P
plan local
L d'urbanisme Clamart
U

1.5 Rapport de présentation de la modification n°1

Modification n°1 du PLU approuvée par délibération du Conseil Territorial : 25 septembre 2018

Extrait du plan de zonage avant modification

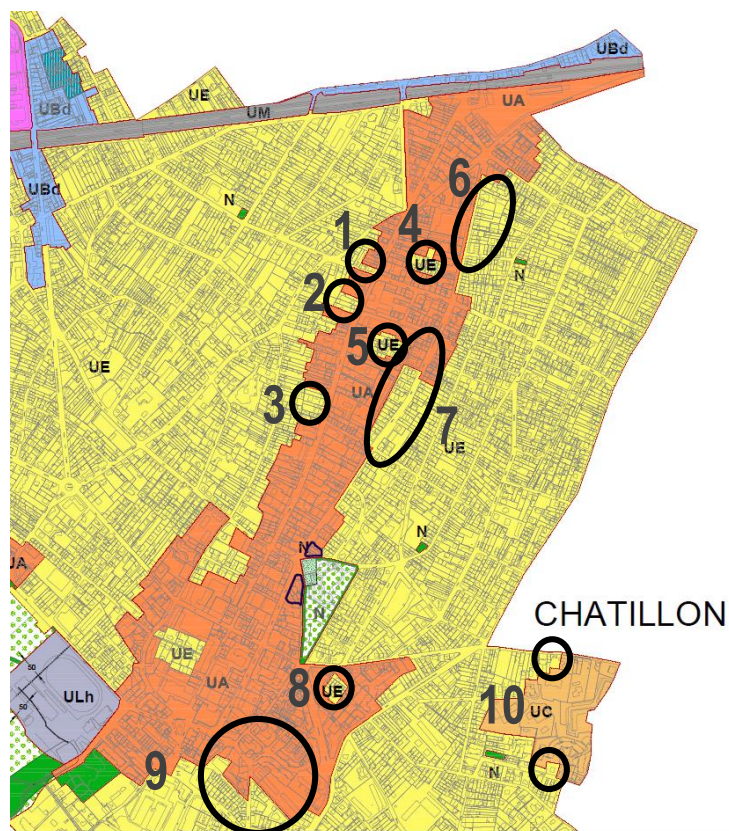
L'étude du CAUE a abouti à des propositions globales d'aménagement et d'embellissement de la ville. Certaines de ces orientations, en phase avec les objectifs du PADD, appellent à des modifications du plan de zonage afin de préserver le tissu urbain pavillonnaire caractéristique de l'identité clamartoise. Ces modifications consistent à classer certains secteurs à dominante pavillonnaire situés actuellement en zone UA, en zone UE, afin de garantir leur préservation et leurs spécificités.

LES MODIFICATIONS DU PLAN DE ZONAGE AVENUE JEAN JAURÈS

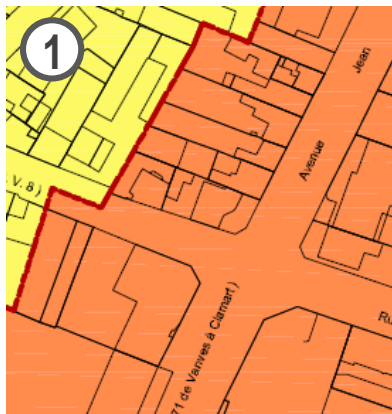
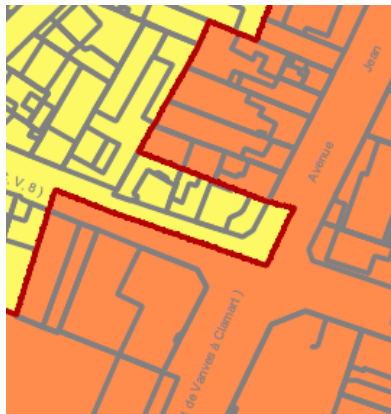
- ➔ Deux maisons marquant l'angle de l'avenue Jean Jaurès et de la rue Condorcet sont reclassées en zone UE, conformément aux préconisations du CAUE dans le cadre de l'étude urbaine. Cela doit permettre la préservation du caractère pavillonnaire de cet angle de rues, et de la transition bâtie avec le quartier moins dense à l'ouest de l'avenue.

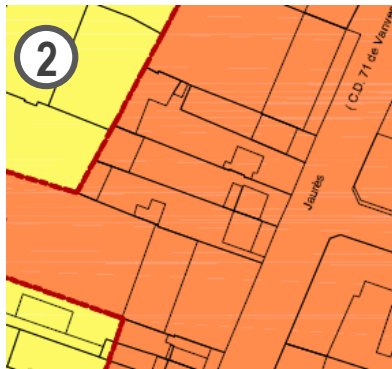
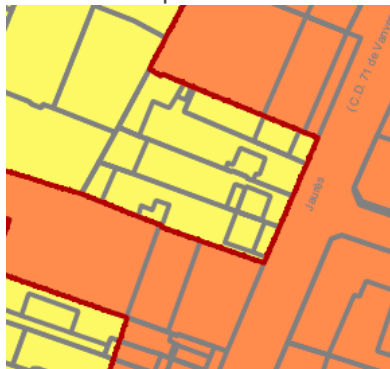
- ➔ L'ensemble de maisons du 159 au 165 avenue Jean Jaurès permet une ouverture sur le cœur d'îlot vert. Il vient créer une respiration rompant le linéaire de l'avenue, et participe à sa qualité urbaine. Le classement de cet ensemble pavillonnaire en zone UE, préconisé dans le cadre de l'étude urbaine du CAUE, permet de préserver ces caractéristiques et cette ouverture. Par ailleurs, ces maisons sont identifiées dans le cadre de la ZPPAUP comme élément de patrimoine d'intérêt. Le classement en zone UE apparaît donc plus adapté pour ce type de patrimoine à préserver.

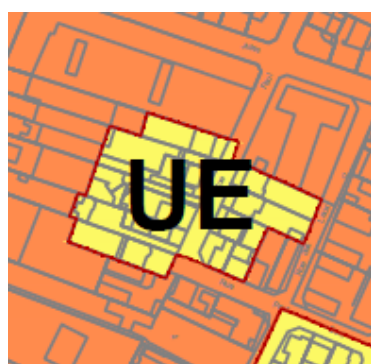
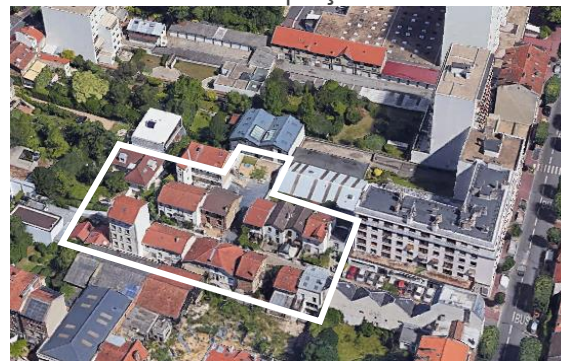
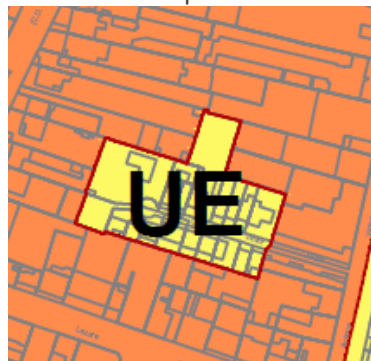
La zone UE a été étendue le long de l'avenue au niveau du n°109. Cela permet d'intégrer dans la zone UE les maisons implantées de part et d'autre d'une sente, repérées dans le cadre de l'étude du CAUE. Cet ensemble urbain constitue une séquence d'habitat à dominante pavillonnaire et un espace paysager et de respiration qui participe de la qualité urbaine de l'avenue. Son classement en zone UE est donc plus cohérent avec la réalité d'occupation du sol de ce secteur et permettra de la pérenniser.

LES MODIFICATIONS DU PLAN DE ZONAGE AVENUE VICTOR HUGO

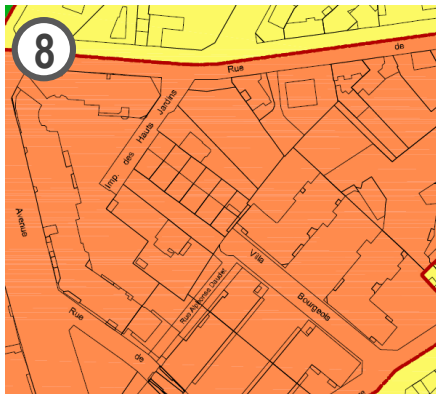
- ➔ Les séquences pavillonnaires situées du n°220 à 244 et du n°58 à 126 de l'avenue Victor Hugo (côté Est) sont reclassées en zone UE. Dans le cadre de l'étude urbaine du CAUE, ces séquences sont repérées en tant qu'espaces de « respiration » et d'ouverture vers l'intérieur des îlots. Elles participent à la qualité urbaine de l'avenue, et sont importantes en termes de linéaire. Le passage de la zone UA à la zone UE permet d'assurer la préservation des caractéristiques de ces séquences. De la même manière, la séquence pavillonnaire située du n°103 au n°133 de l'avenue Victor Hugo fait également l'objet d'un reclassement en zone UE. Cette séquence permet d'assurer une transition urbaine qualitative avec la zone UA. Le classement en zone UE permet la préservation des gabarits existants.

LES MODIFICATIONS DU PLAN DE ZONAGE VILLAS BOURGEOIS

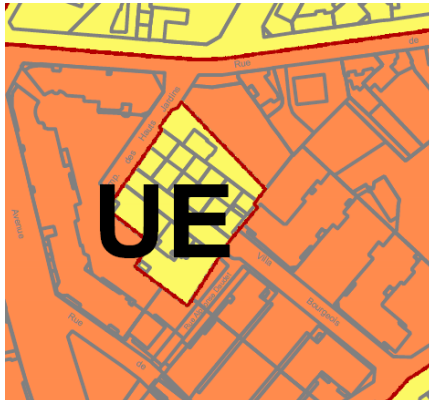
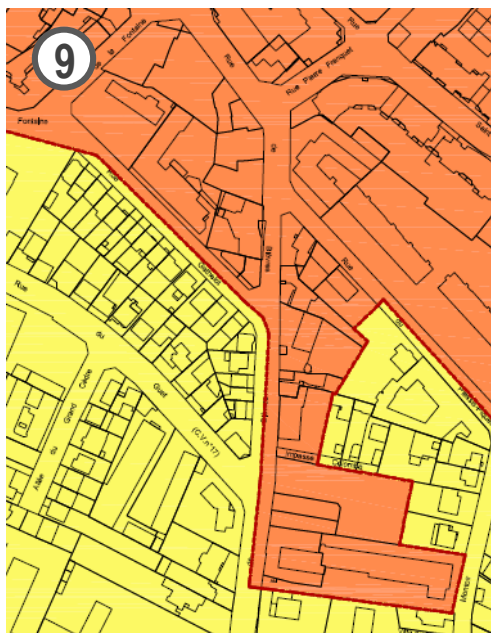
Le classement en zone UE du secteur des villas Bourgeois permet le respect des gabarits existants, qui octroient au secteur une certaine qualité urbaine. Cela doit également permettre le maintien d'une forte dimension verte et paysagère de ce cœur d'îlot inscrit dans un cadre urbain plus dense.

LES MODIFICATIONS DU PLAN DE ZONAGE RUE DE BIÈVRES

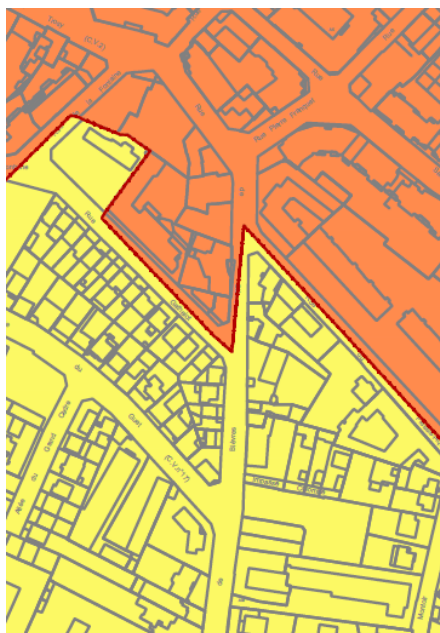
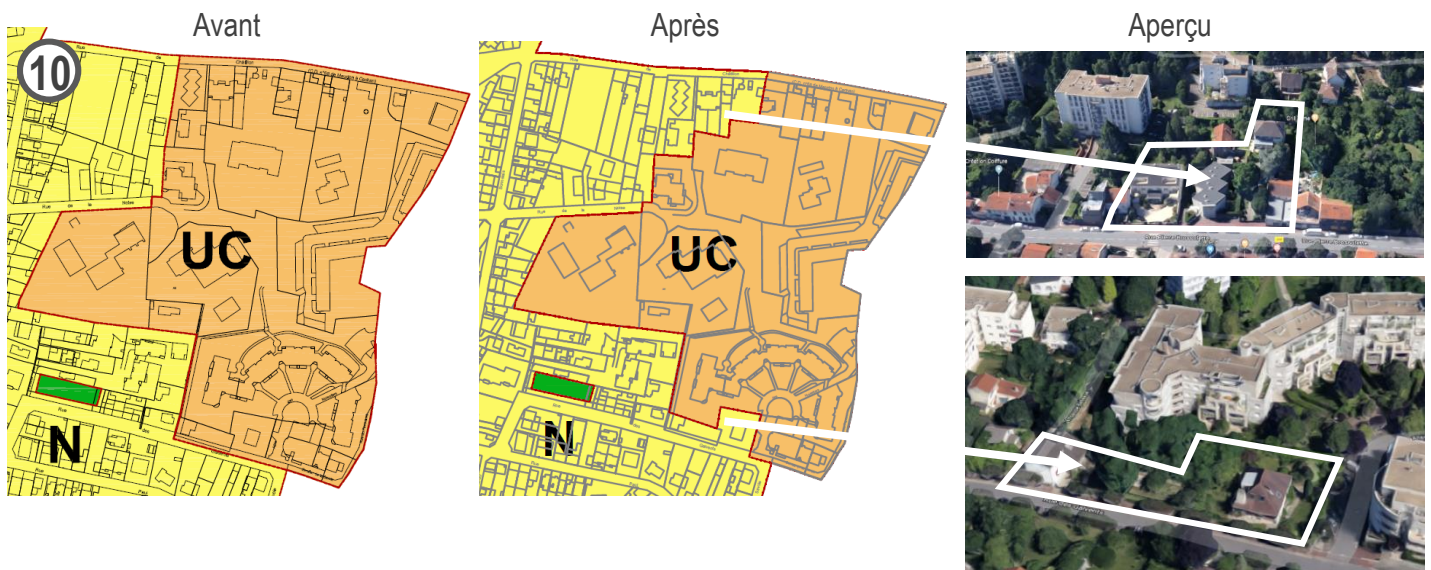
Une partie de l'îlot entre la rue de Bièvres et la rue du Plessis Piquet était classée en zone UA. Cependant, ce secteur présente une forte dominante pavillonnaire, dans la mesure où les quartiers environnants sont composés majoritairement d'habitat de type individuel. Il convient à travers ce classement en UE de préserver ce caractère pavillonnaire, mais aussi la dimension « verte » de l'ensemble de ce secteur à proximité directe de la forêt.

LES MODIFICATIONS DU PLAN DE ZONAGE QUARTIER GALVENTS-CORBY

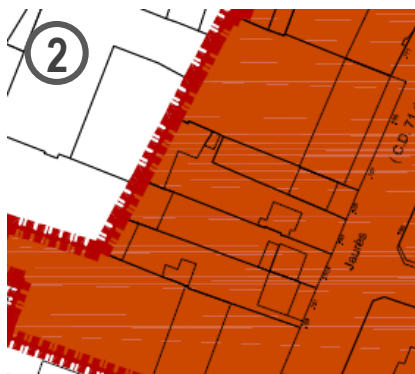
- ➔ Le quartier Galvents-Corby est constitué d'ensembles de résidences d'habitat collectif, mais aussi d'ensembles pavillonnaires, le tout inscrit dans un cadre paysager de qualité. Afin de garantir des transitions harmonieuses avec les secteurs pavillonnaires environnants, deux ensembles pavillonnaires peu denses, rue de Châtillon et rue des Galvents, sont reclassés de la zone UC à la zone UE, afin de respecter les gabarits observés à proximité.

LES MODIFICATIONS DU PLAN DES SERVITUDES MIXITÉ SOCIALE

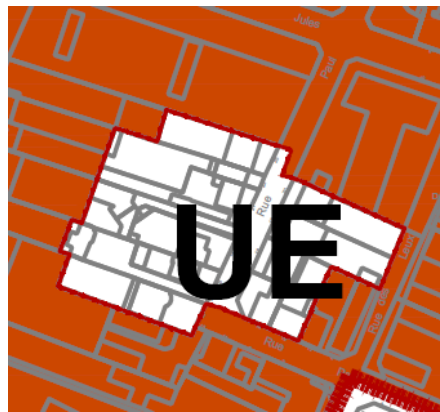
➔ Les différentes modifications de zonage évoquées précédemment impliquent un ajustement des périmètres de mixité sociale, dans la mesure où la zone UE ne fait pas l'objet de secteur de mixité sociale spécifique. Cela ne remet pas en cause l'objectif général mixité sociale, cependant, il n'y a pas lieu d'appliquer ces taux au sein des secteurs à dominante pavillonnaire.

LES MODIFICATIONS QUI CONCERNENT LE SITE DE LA STATION SERVICE

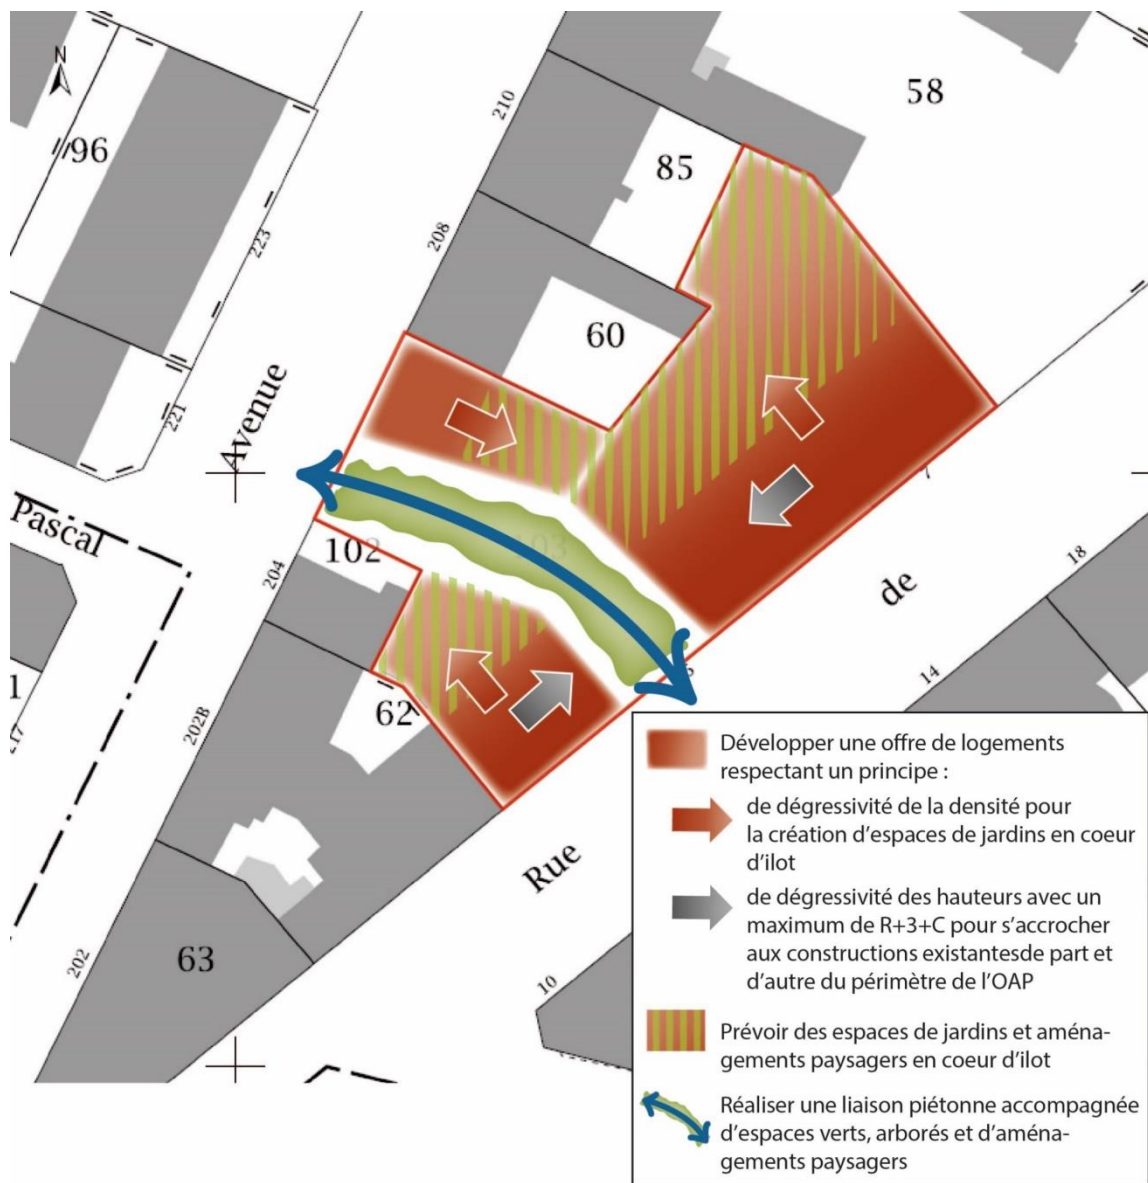
Elaboration d'une Orientation d'Aménagement et de Programmation (OAP)

LES MODIFICATIONS QUI CONCERNENT LES TERRAINS AU NIVEAU DU MARIONNAUD

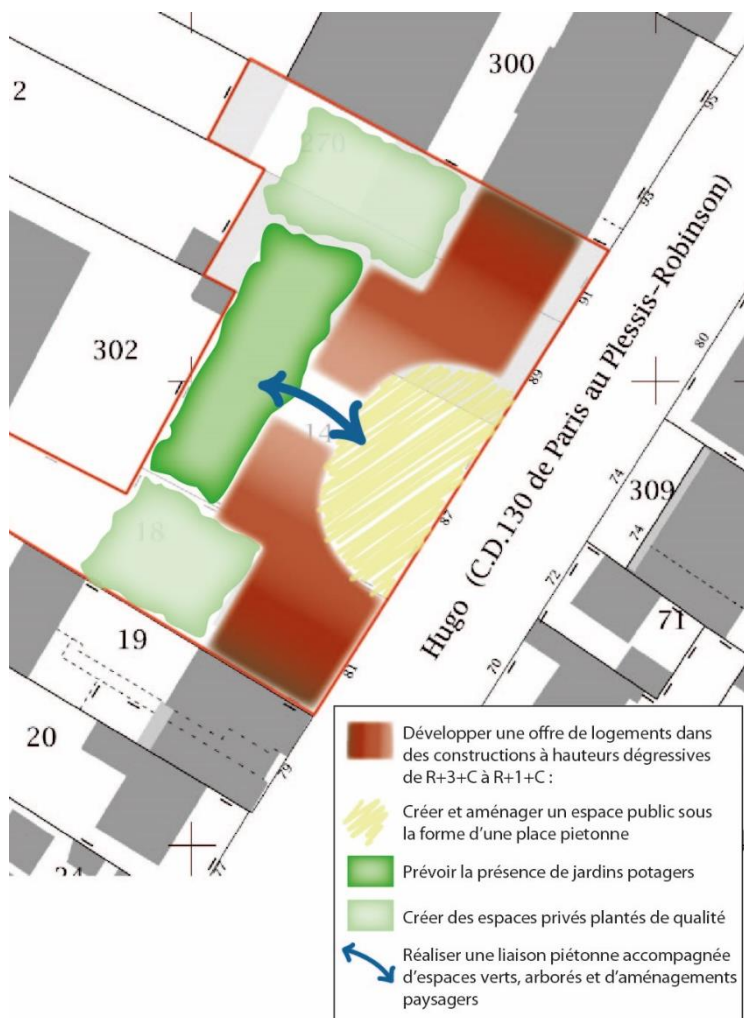
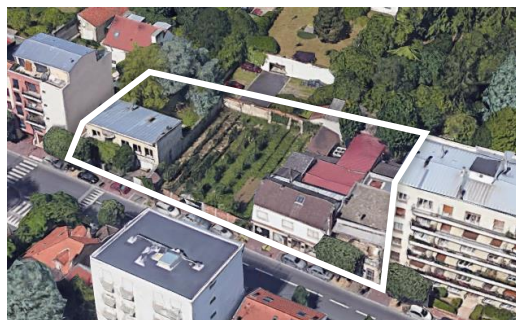
Ces terrains présentent un potentiel important, repéré dans l'étude du CAUE 92.

L'objectif de cette OAP est d'encadrer tout futur projet en définissant des principes d'aménagement qui permettront à la fois de développer l'offre en logements mais aussi de requalifier le site avec des aménagements de qualité.

LES MODIFICATIONS QUI CONCERNENT L'AMÉNAGEMENT COMMERCIAL PLACE DE L'HOTEL DE VILLE

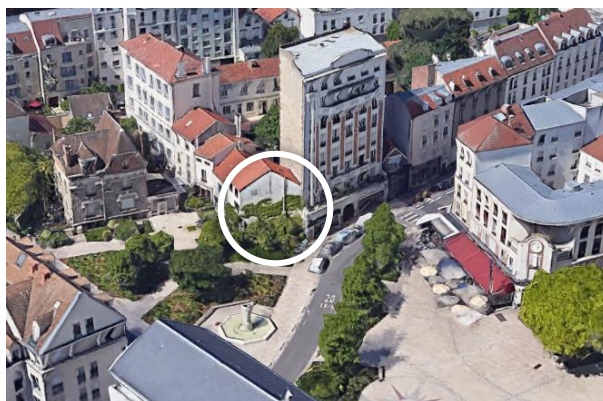
Ce secteur spécifique, de par sa composition urbaine, architecturale et paysagère, présente un caractère tout à fait remarquable qui participe du charme de la place de l'Hôtel de Ville.

Pour autant, l'angle en question est aujourd'hui composé d'un pignon aveugle. L'objectif ici est d'aménager l'articulation entre l'avenue René Samuel et de faire le lien avec le reste de la place, dans la direction de l'Eglise. Il s'agit donc de permettre une certaine constructibilité de manière à effacer le pignon aveugle et à accueillir des locaux commerciaux qui animeront cet angle. Pour cela, et au regard de la faible superficie de la parcelle (191 m²), de sa forme, et de sa situation, il apparaît donc nécessaire d'autoriser une emprise au sol maximum (100%) qui rendra possible l'aménagement d'un projet cohérent et équilibré.

LES MODIFICATIONS QUI CONCERNENT LES TERRAINS RUE PIERRE LOUVRIER

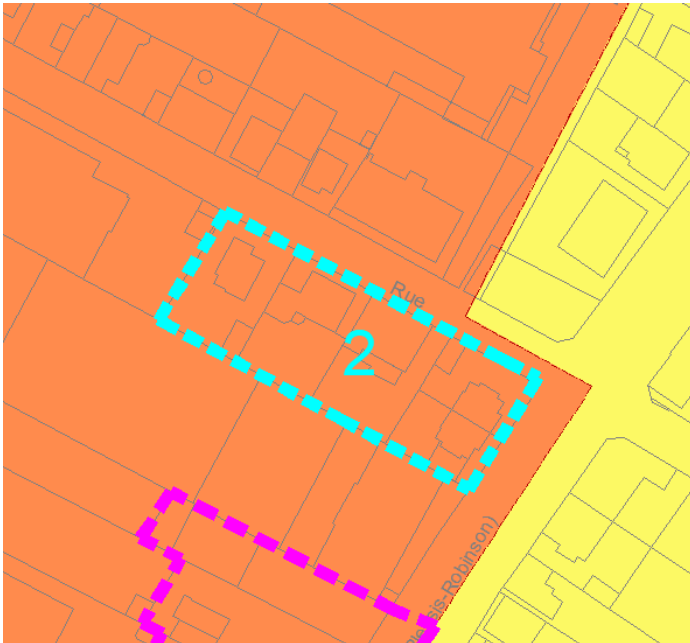
Création d'un secteur de hauteur spécifique

Ces parcelles ont été repérées dans l'étude du CAUE 92 comme un ensemble à dominante pavillonnaire à préserver. L'étude préconisait de limiter la hauteur à R+2+C sur ces terrains.
En effet, cet ensemble constitue un espace de respiration, permettant également de dégager des vues, que la ville souhaite préserver. Les préconisations de l'étude du CAUE 92 sont donc suivies et intégrées au sein de la présente modification via l'instauration d'un secteur de dispositions spécifiques avec en l'occurrence une hauteur spécifique limitée 9m à l'égout et 12m au faitage.

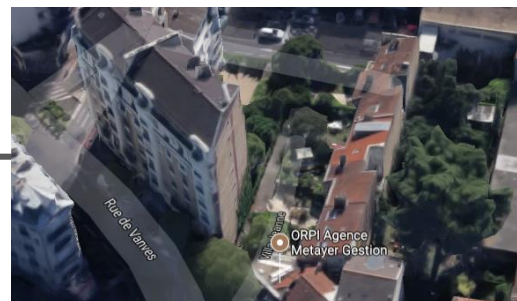
Ces deux maisons à l'angle de la rue Pascal et de l'avenue Jean Jaurès forment un ensemble singulier à préserver et font la transition entre les constructions à R+4 et le square. Elles sont repérées dans le cadre de l'étude du CAUE et de la ZPPAUP, justifiant leur identification et leur protection au titre du PLU.

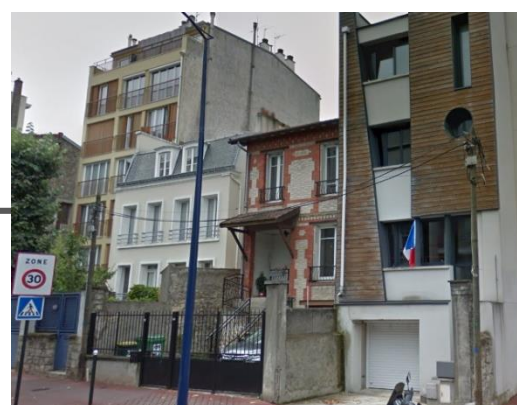
Les villas Jeanne forment un ensemble patrimonial de qualité qu'il convient de préserver au titre du PLU. Elles sont par ailleurs identifiées au titre de la ZPPAUP, dans le secteur des villas et jardins parisiens.

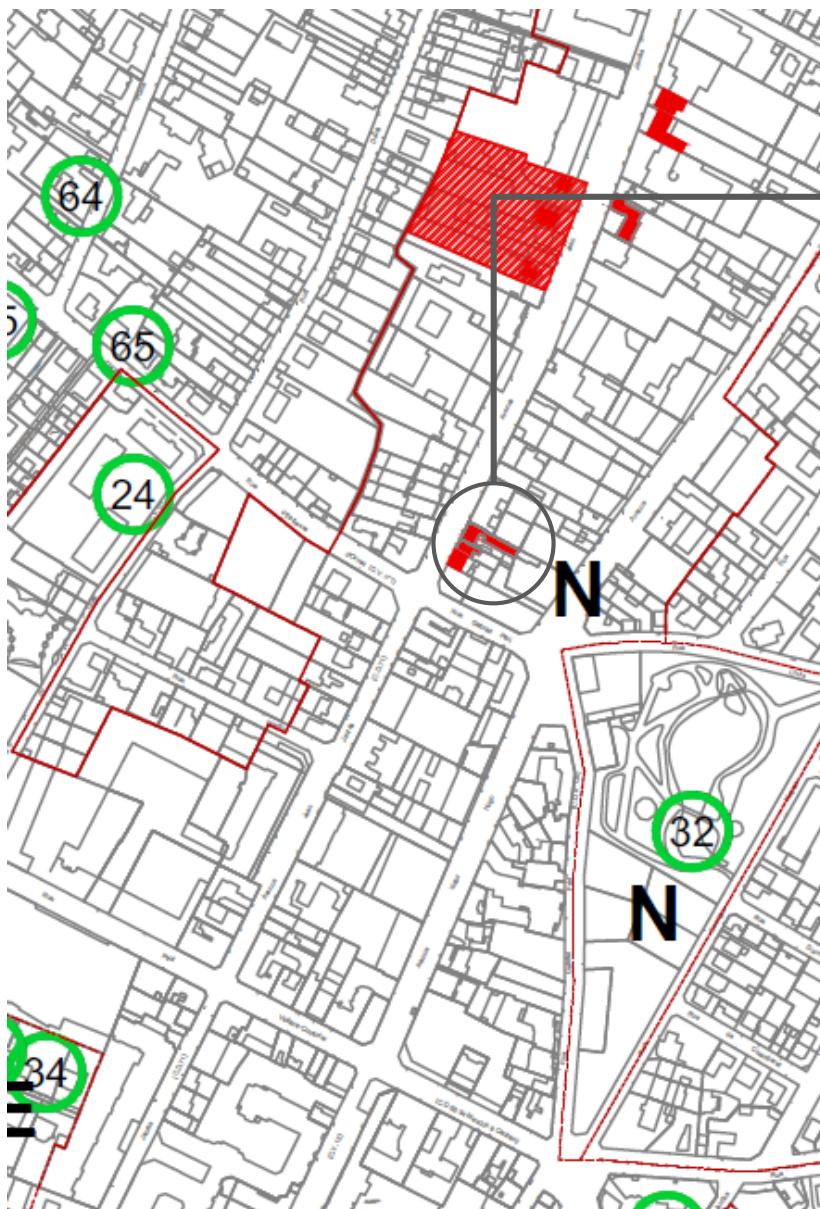
Ces deux maisons présentent une qualité architecturale conduisant à leur identification au titre du PLU. Elles sont par ailleurs repérées dans le cadre de l'étude urbaine du CAUE comme « bâti à préserver ».

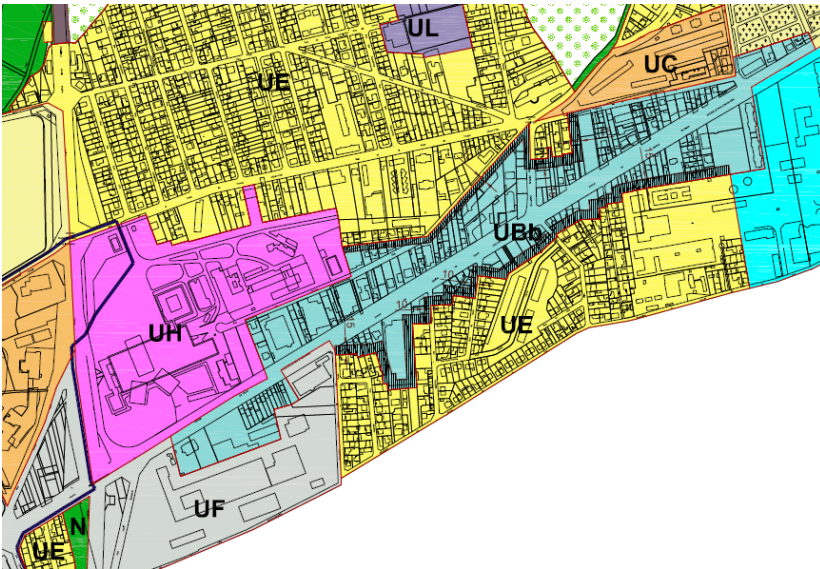
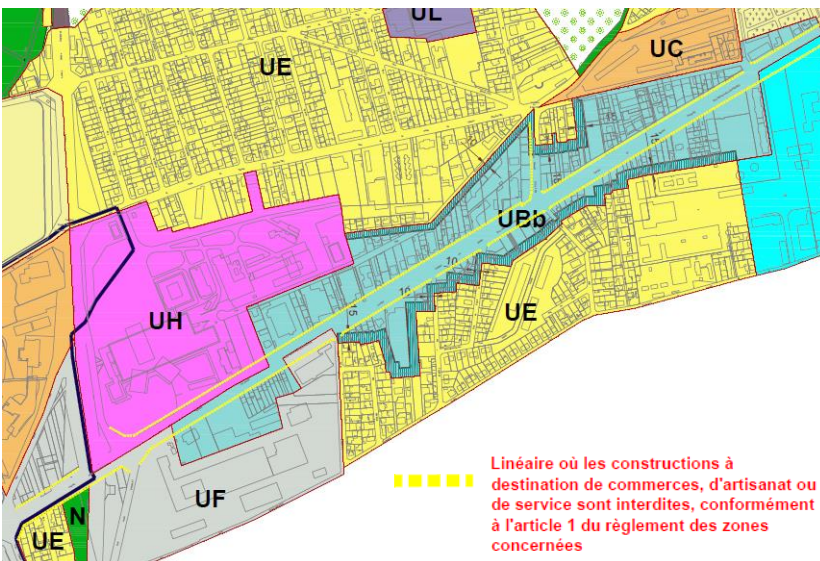
Une disposition spécifique est introduite concernant l'avenue du Général de Gaulle, de manière à offrir une majoration de hauteur pour les constructions dont le rez-de-chaussée est majoritairement affecté à une activité commerciale ou artisanale. Cela s'impose aux rez-de-chaussée et a bien pour objectif de disposer de rez-de-chaussée commerciaux plus généreux pour ce type d'activité et ainsi gagner aussi bien en visibilité qu'en fonctionnalité.
